**Modulo per la presentazione delle osservazioni per i piani/programmi/progetti sottoposti a procedimenti di valutazione ambientale di competenza statale**

ID: Codice procedura (ID\_VIP/ID\_MATTM):10844

Impianto per la produzione di energia elettrica da fonte eolica, costituito da 6 aerogeneratori della potenza complessiva di 37,2 MW, un sistema di accumulo da 25 MW e relative opere connesse in località "Rempillo" nel comune di Pitigliano (GR).

# TESTO DELLE OSSERVAZIONI

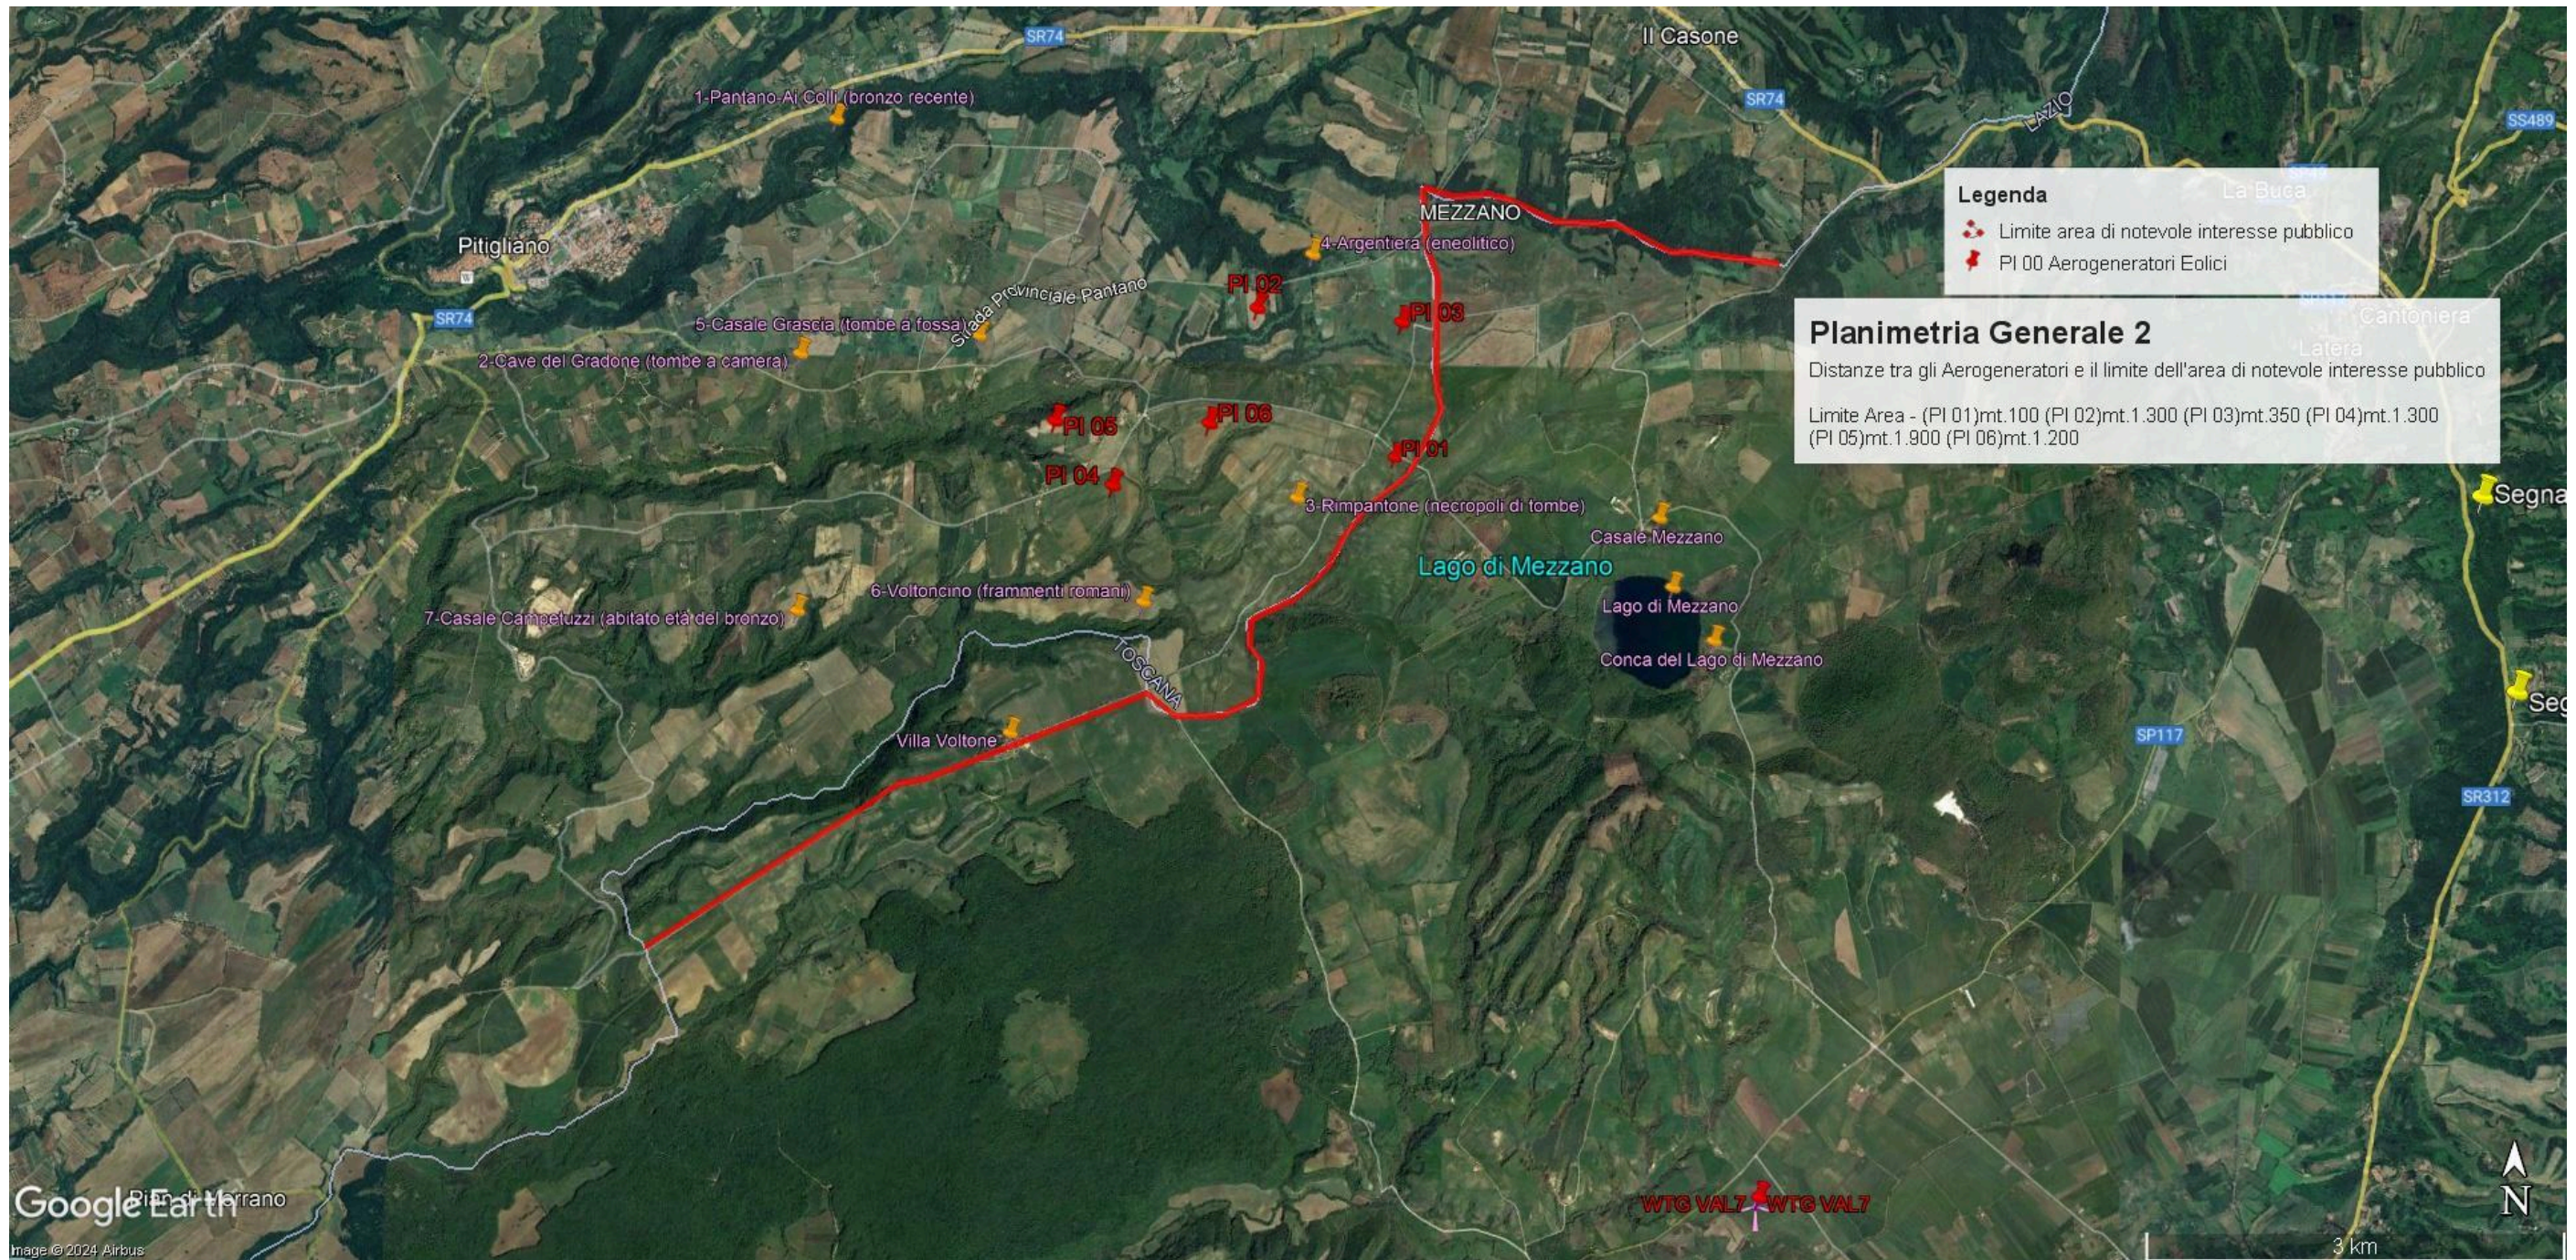
In sintesi, visti l’art. 20 comma 8 lettera c) quater del D.Lgs n 199/2021 e le Linee guida nazionali appena citate, considerato l’enorme impatto dell’impianto eolico industriale denominato “Rempillo” sulla zona paesaggistica di notevole interesse pubblico ben individuata nelle immagini n.1 e n. 2 e sui Beni Culturali evidenziati nell’ immagine n. 3 dell’Allegato alle presenti Osservazioni, per la collocazione delle pale P04 e P05 direttamente all’interno del perimetro di un’area archeologica e per gli impatti anche sull’area intermedia e vasta dei pregiati territori laziali della Tuscia settentrionale e in particolare di quelli del pitiglianese ricco di emergenze agricole, naturalistiche, storiche e archeologiche del periodo etrusco ma non solo, si chiede che venga negata l’autorizzazione all’ insediamento dell’impianto eolico denominato “Rempillo”.

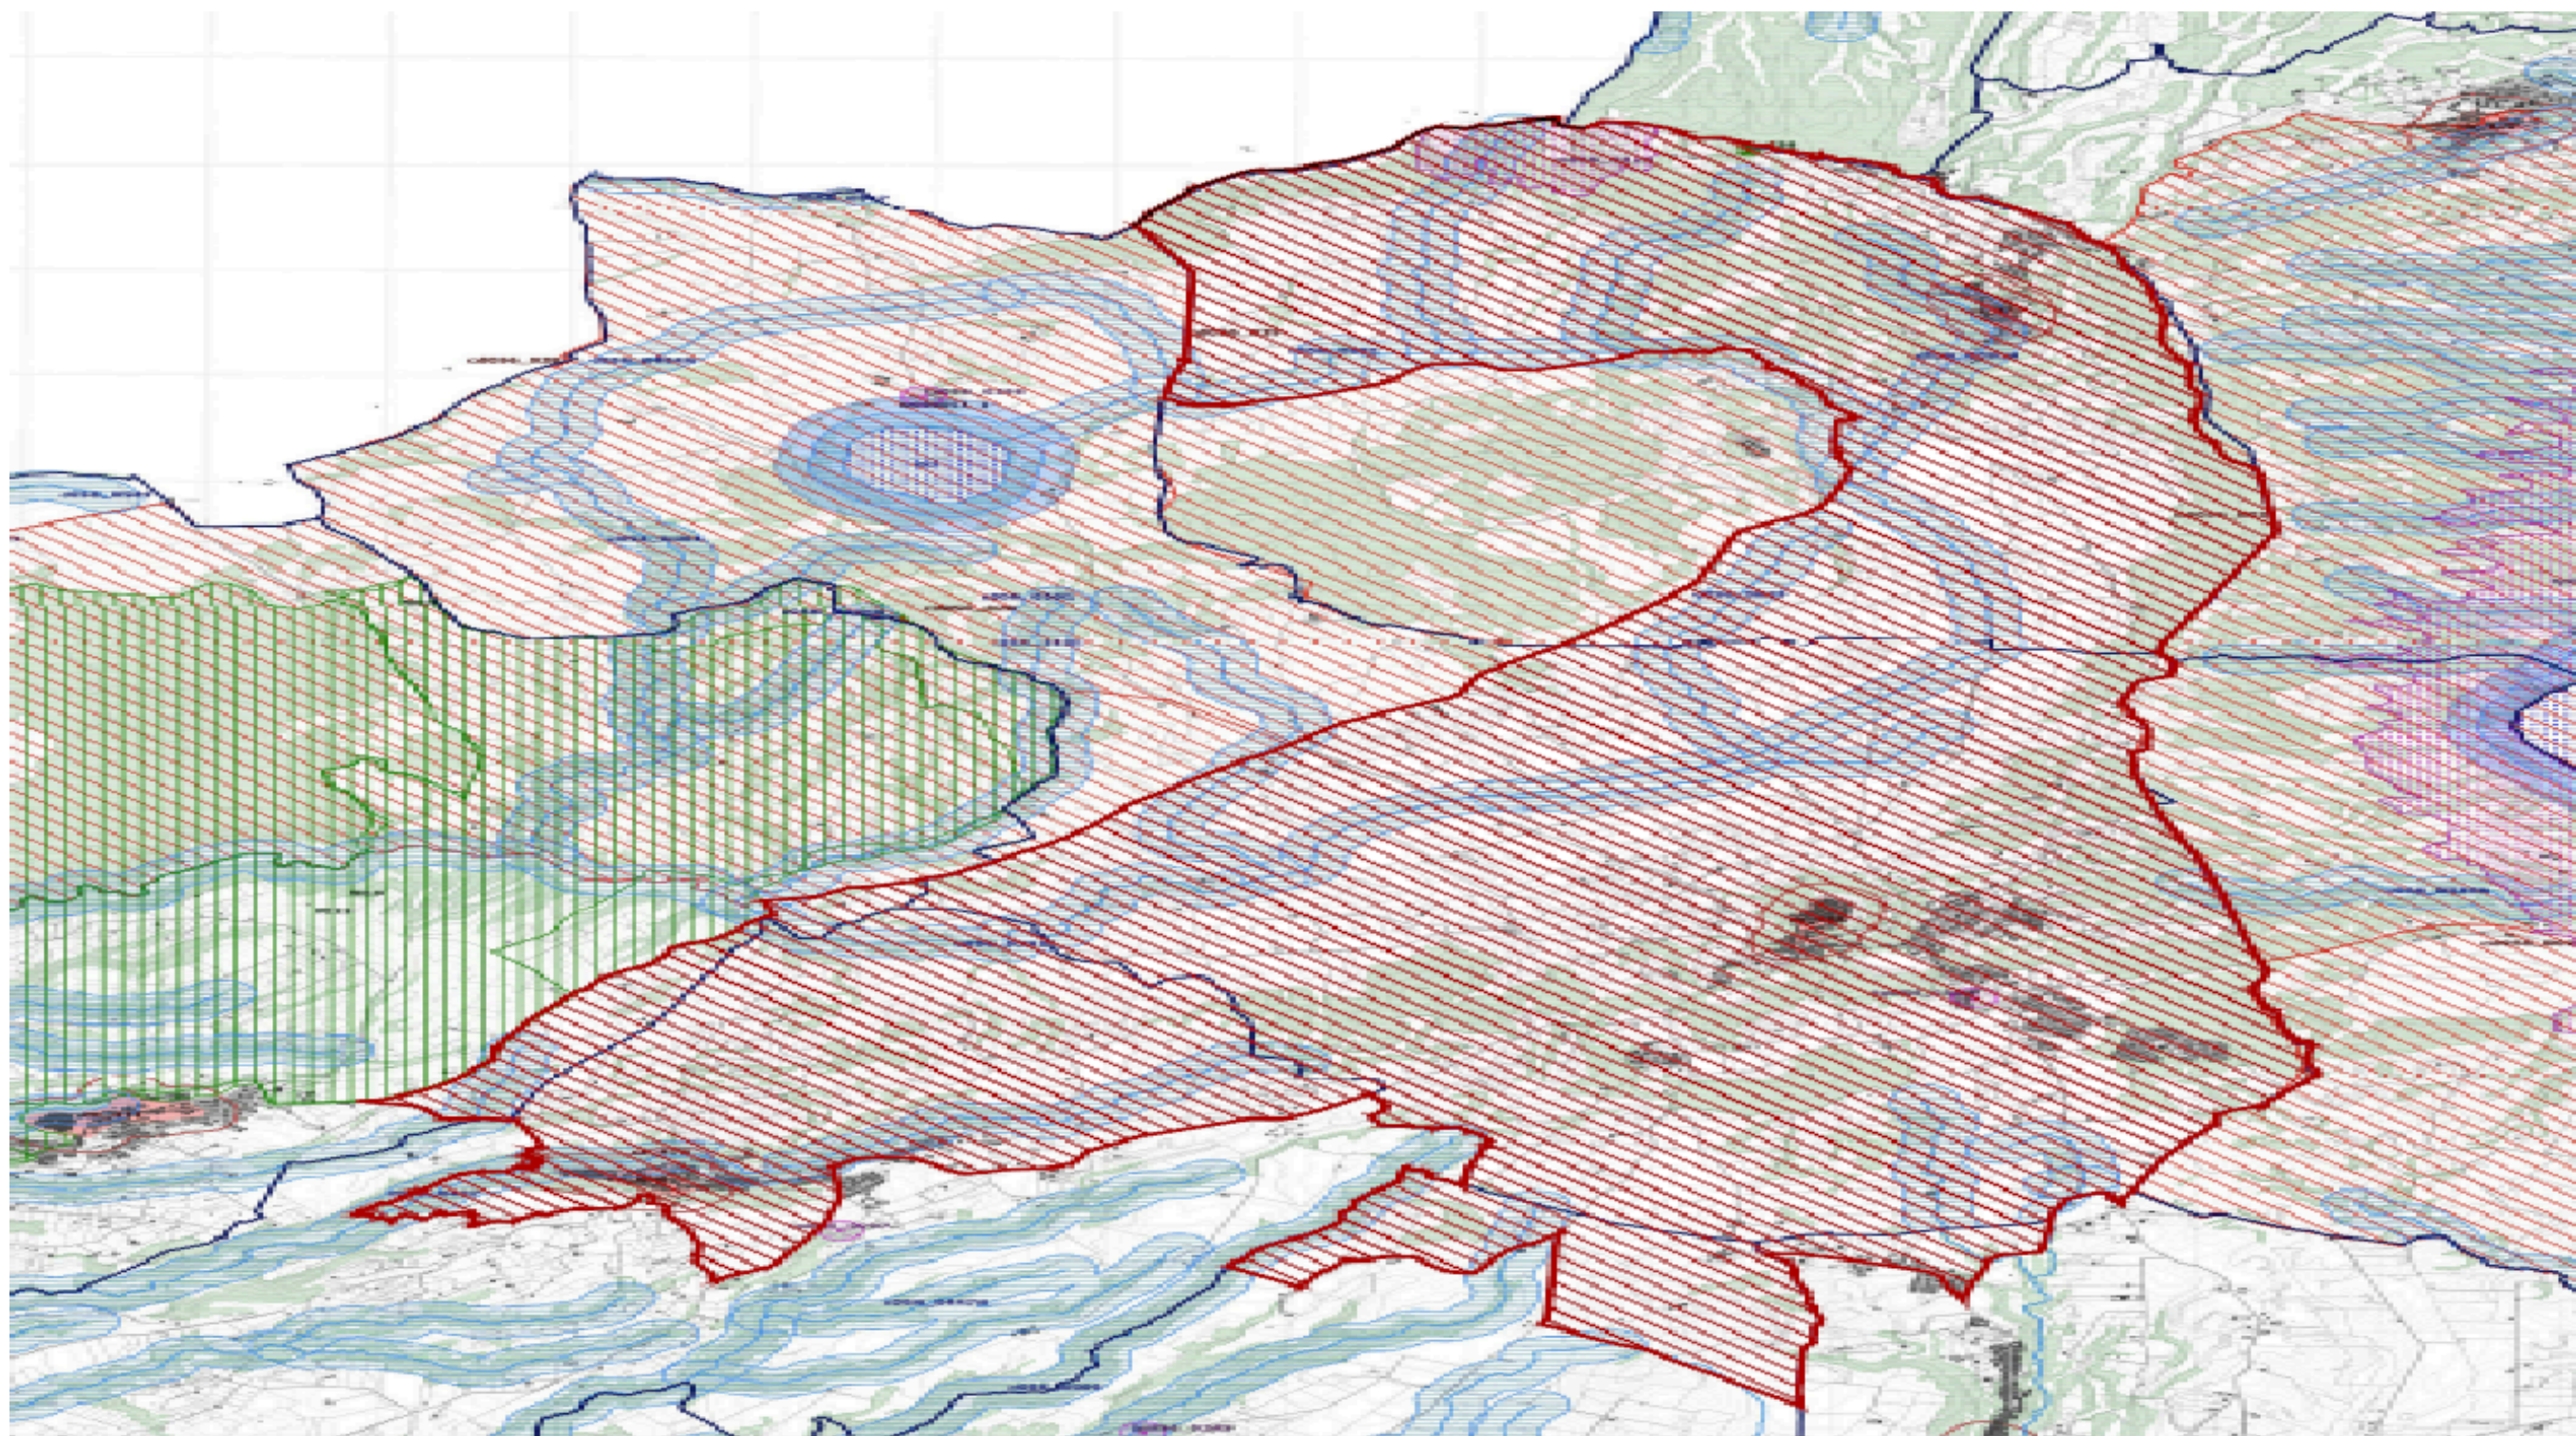
Bolsena attraverso la ZPS Caldera di Latera e la ZSC Lago di Mezzano che insieme sono compresi nel vincolo paesaggistico “ Conca Lago di Mezzano...” e verranno uniti dal nuovo vincolo paesaggistico “*Ambito paesaggistico, geologico e geomorfologico dell’orlo della caldera di Latera e delle sue pendici interessate dai centri eruttivi periferici*” ( si veda a riguardo la proposta pubblicata sul sito del MIC in data 09/08/2023 e l’immagine n. 2 dell’ ALLEGATO) all’area di notevole interesse pubblico “ Conca del lago di Bolsena” (D.M. 24.10.1960). Praticamente una vasta zona che per interesse paesaggistico e naturalistico oltre che storico, archeologico e identitario rappresenta un unicum nel panorama nazionale.

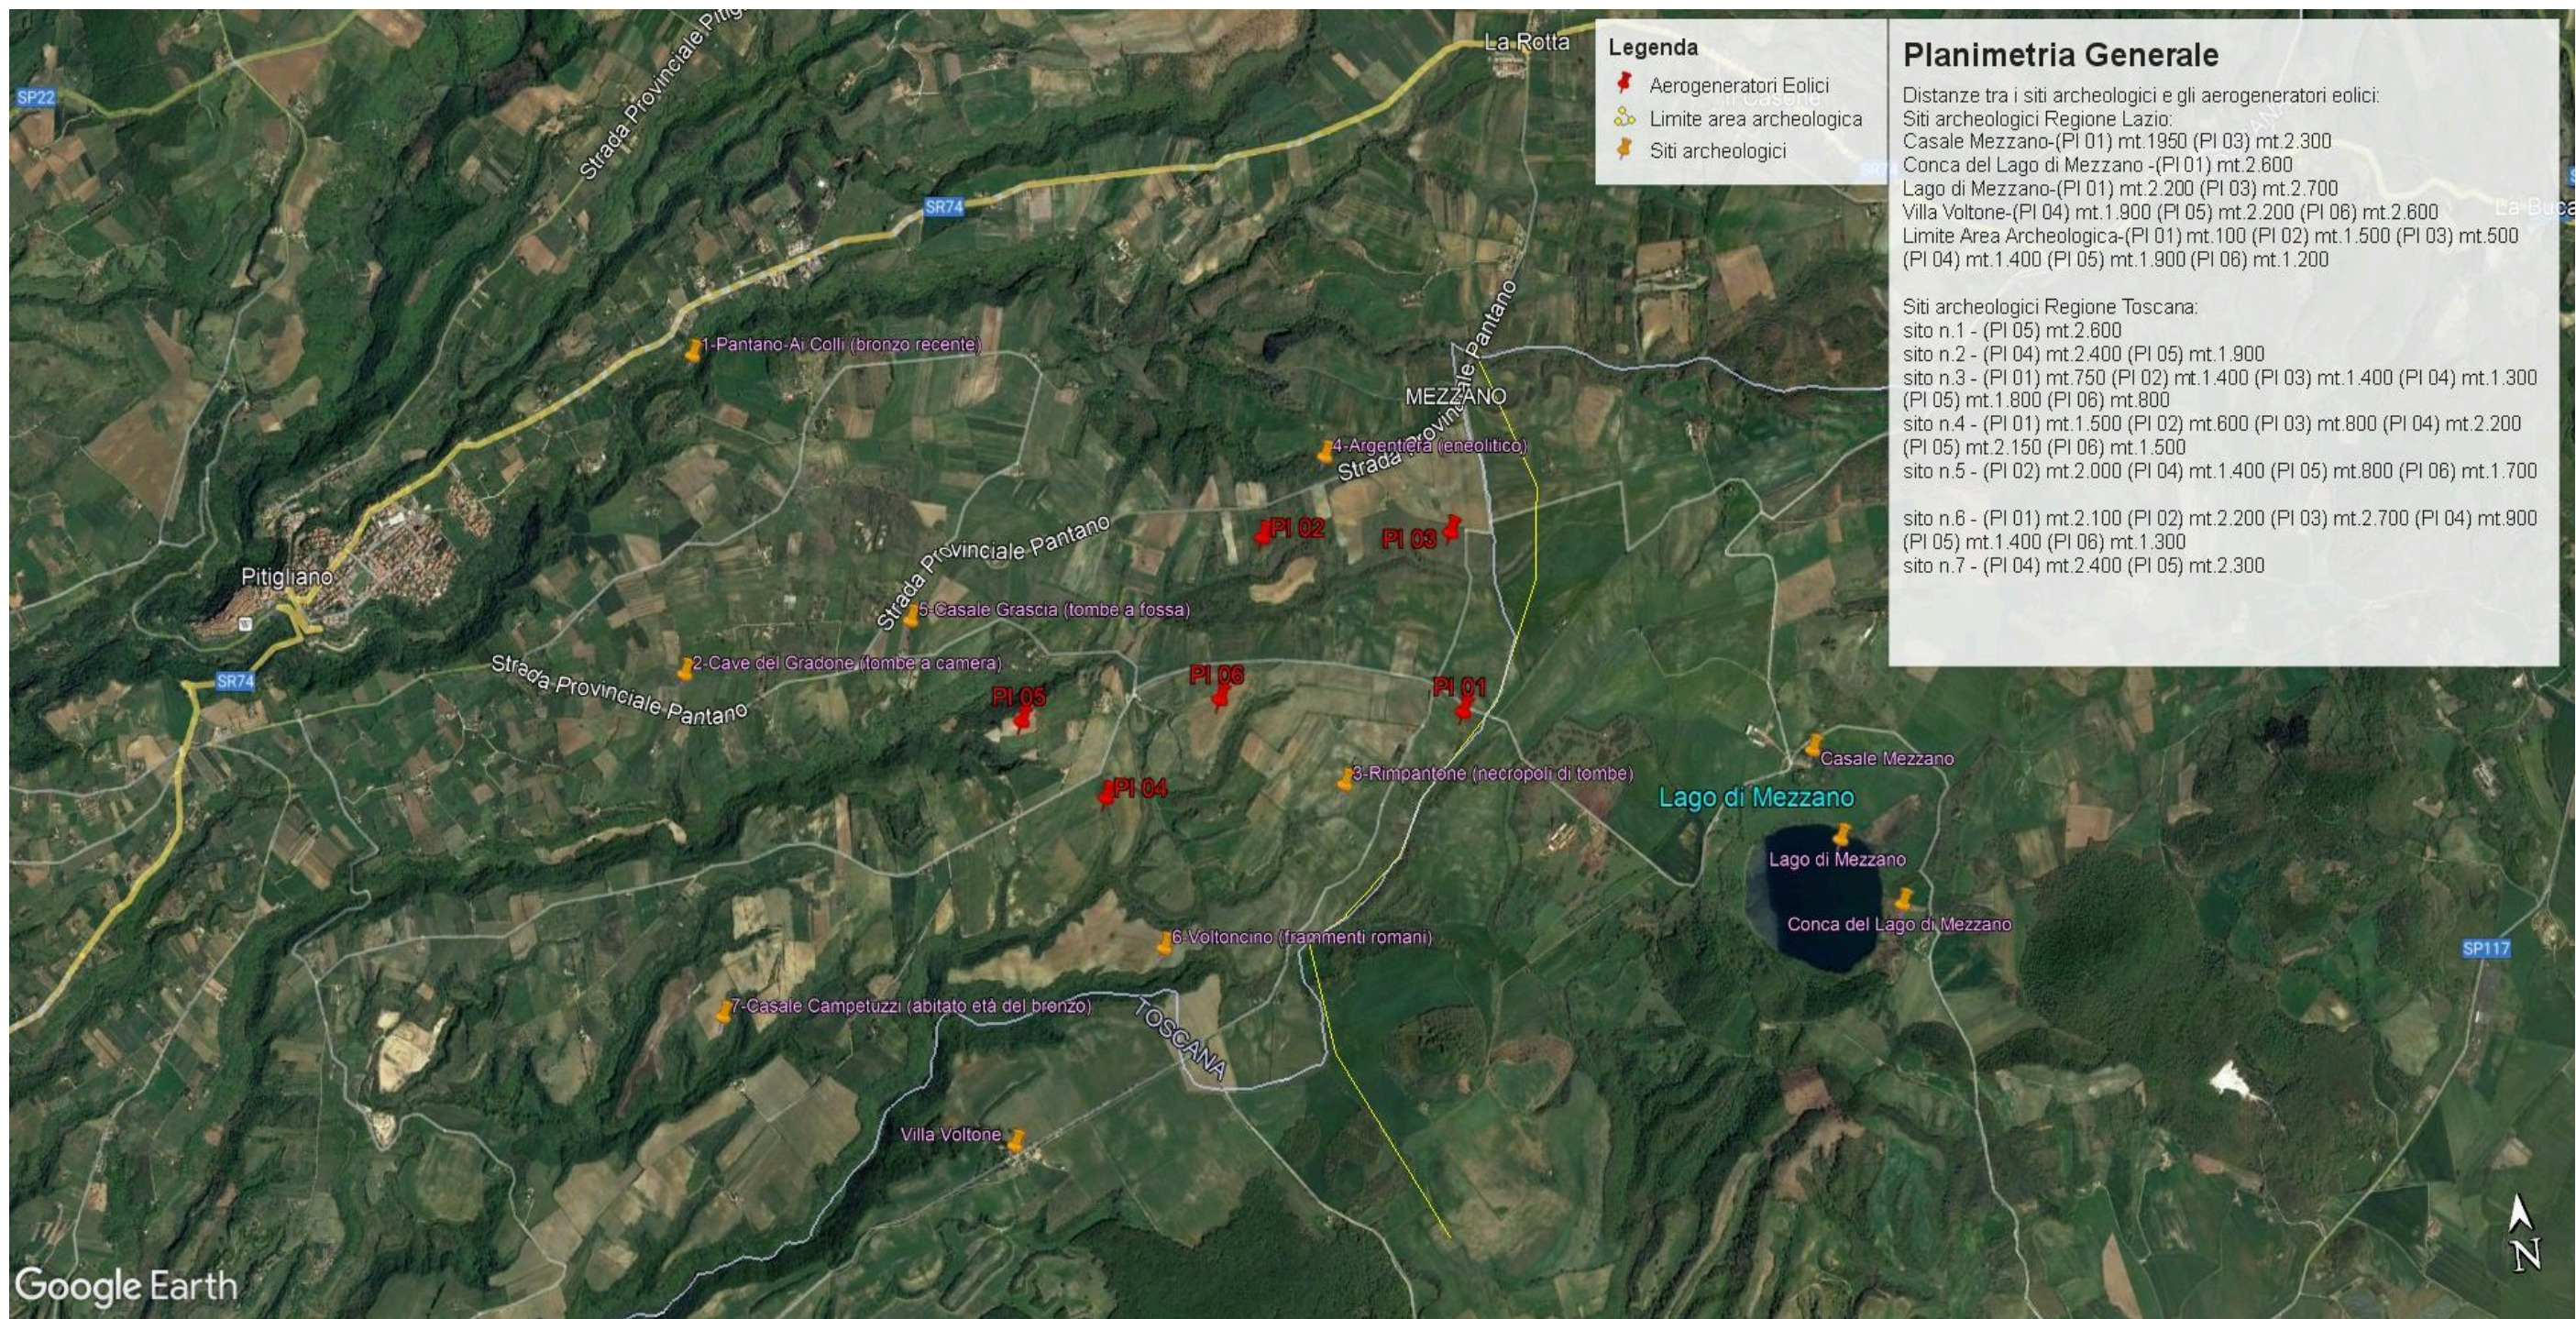
Inoltre, la zona in cui insisterebbe l’impianto eolico industriale Rempillo è compresa nelle fasce di rispetto di 3 km di diversi beni archeologici tutelati dalla parte II del Codice dei Beni Culturali (vedi Allegato, immagine n. 3). Inoltre le pale P04 e P05 ricadono all’interno di un’area archeologica che la Proponente vorrebbe cancellare per il semplice fatto che non è riportata nel documento regionale ma nel documento provinciale come meglio dettagliato nell’Osservazione n. 5. Alla luce di quanto documentato appare chiaro quindi che la collocazione dell’impianto non ha tenuto conto alcuno dei vincoli dell’area nella quale è stato progettato e l’inserimento dell’impianto eolico nel paesaggio e sul territorio non è corretto (Allegato IV delle Linee guida nazionali di cui al D.M dello Sviluppo economico del 10.09.2010).

- h) Le zone di interesse archeologico evidenziate nell'immagine n. 3 a cui si aggiungono anche l'importante abitato protostorico di Sorgenti della Nova e Ruderì del Castello altomedioevale che si trovano a circa 4 km dalle aree in cui è stato progettato l'impianto eolico industriale. Poco più lontano i resti del castello medioevale “Morroneccio”. Nell'area vasta le preziose necropoli eneolitiche (Poggi Alti) ed etrusche di Pitigliano, Sovana e Sorano.
